柏崎刈羽原子力発電所保安規定審査資料	
資料番号	TS-81 (改訂2)
提出年月日	令和2年8月3日

柏崎刈羽原子力発電所7号炉

保安規定第48条（格納容器内の酸素濃度） の変更について

東京電力ホールディングス株式会社

図1 火災発生リスクの低減を考慮した原子炉の運転サイクル

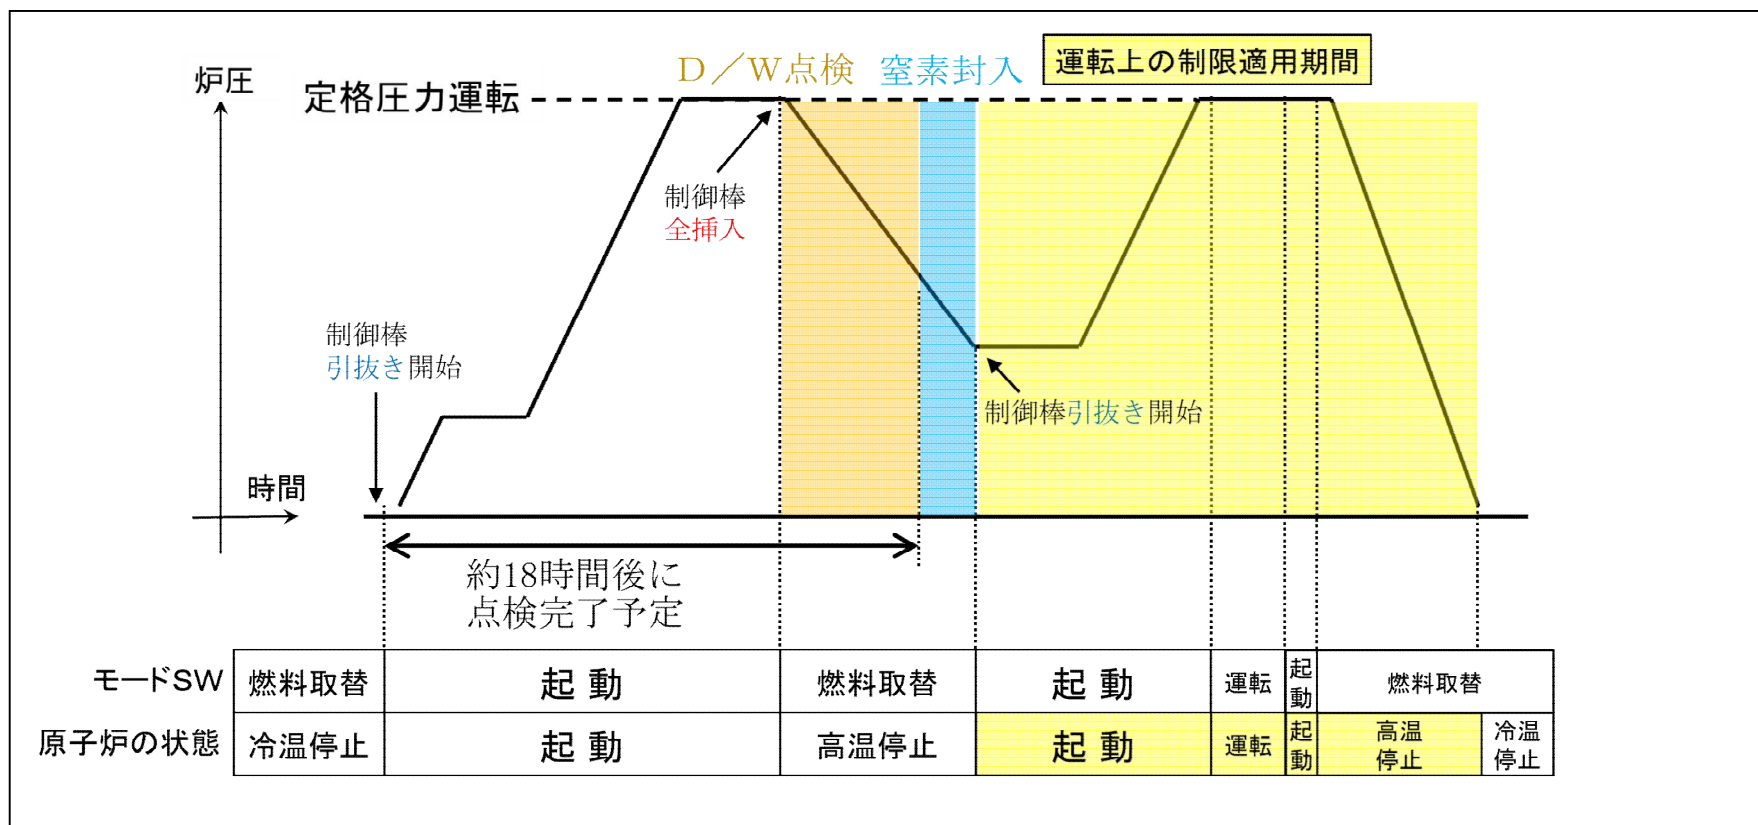
なお、起動時のプラント状態について火災防護の観点から以下のように分類する。(図 1)

火災の発生リスクを低減するためには、原子炉の起動時において窒素ガス置換されない期間をできるだけ少なくすることが有効である。このため、原子炉起動時は原子炉格納容器内点検（以下、「ドライウェル点検」という。）が終了した後、速やかに原子炉格納容器内の窒素ガス封入作業（窒素ガス置換～加圧）を行い、原子炉の停止時においては、低温停止到達後に窒素ガス排出を行う。

従来は原子炉の状態が「運転」において運転上の制限が適用されているが、上記の火災防護対策をふまえ、原子炉の状態が「運転」、「起動」及び「高温停止」において運転上の制限を適用することに変更する。また、ドライウェル点検を実施する場合は、窒素ガス封

入作業を考慮し、ドライウェル点検後の原子炉の状態が「起動」となるまでの期間は運転上の制限を適用しないこととする。

原子炉の状態が運転、起動及び高温停止において、格納容器内の酸素濃度は、表4-8-1で定める事項を運転上の制限とする。
 ただし、原子炉の起動時にドライウェル点検を実施する場合は、ドライウェル点検後の原子炉の状態が起動となるまでの期間は運転上の制限を適用しない。
